平成 25 年 1 月

日栄インテック株式会社
開発事業部 電子機器グループ
マネージャー 川尻 祐彦

AC アダプタ仕様変更のご案内

3. 切替品型番

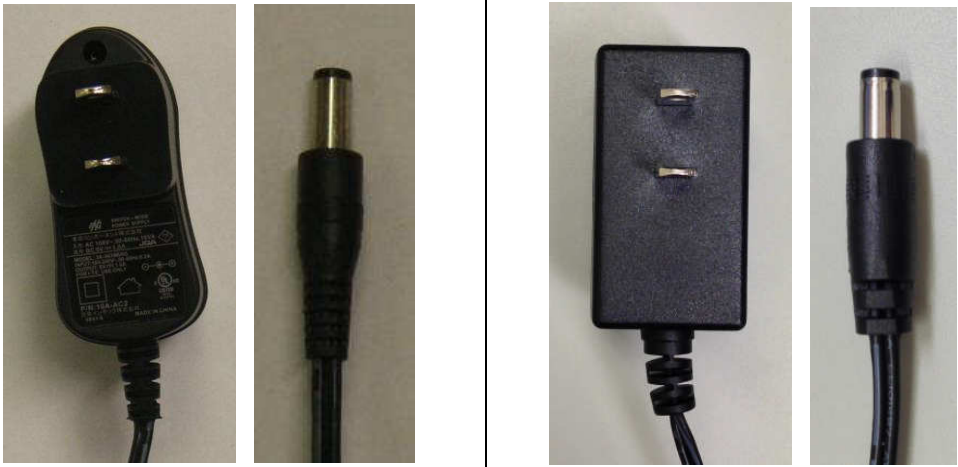
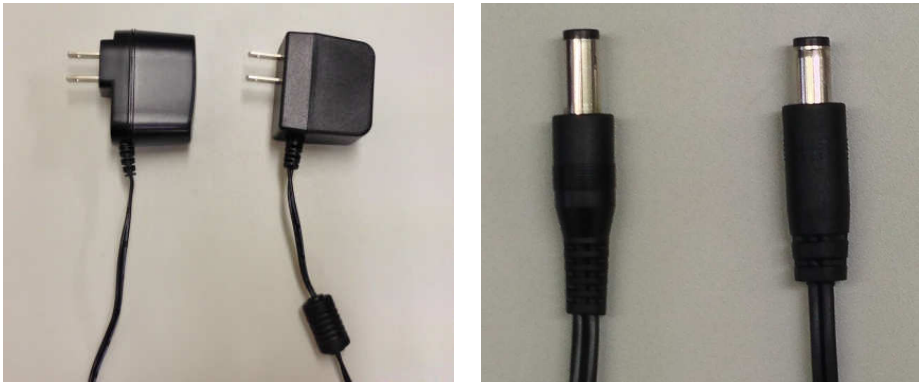
- ・ 10A-AC2 → TW-05015U
- ・ GRD-AC2 → 11-0387
- ・ F-AC → F-AC2
- ・ 21-AC → 21-AC2

4. 変更内容

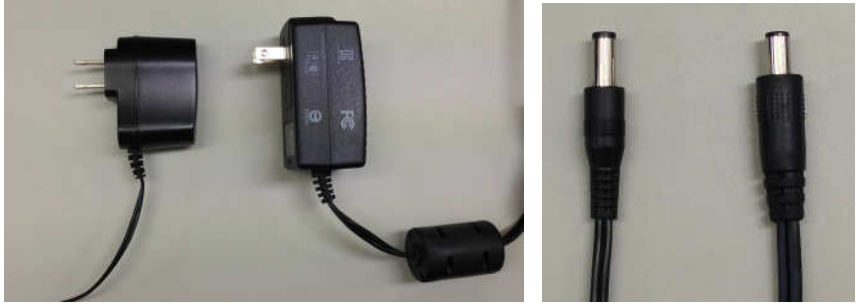
- ・ 定格
 - ・10A-AC2: DC5V 1.0A → TW-05015U:DC5V 1.5A
 - ・GRD-AC2: DC5V 1.0A → 11-0387:DC5V 2.5A
 - ・F-AC: DC5V 1.0A → F-AC2:DC5V 1.5A(TW-05015Uのプラグサイズを変換)
 - ・21-AC: DC5V 1.0A → 21-AC2:DC5V 2.5A(11-0387のプラグサイズを変換)
 - ・ 外観および個装
- ※ 詳細については比較表をご参照ください。
